3. Stoplys

MS-design hækspoiler

Fig. 1

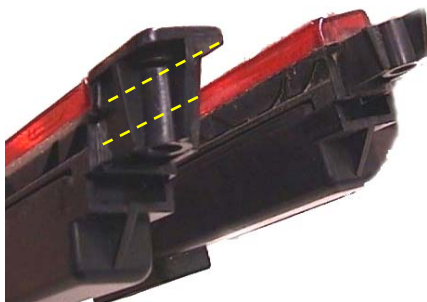
Hvis det ekstra stoplys i MS-design hækspoiler svigter (indtrængning af vand), kan Hella ekstra stoplys, 2DA 005 739-117, anvendes som erstatning. Det kræver blot, at hjørnerne skæres ud med en lille håndsav, så de svarer til originalen. Det originale lys er vist ovenfor og til højre (fig. 1+2). Fastgørringsanordninger til højre og venstre skal bearbejdes. Området mellem de stiplede linjer skal derfor bevares (fig. 2).
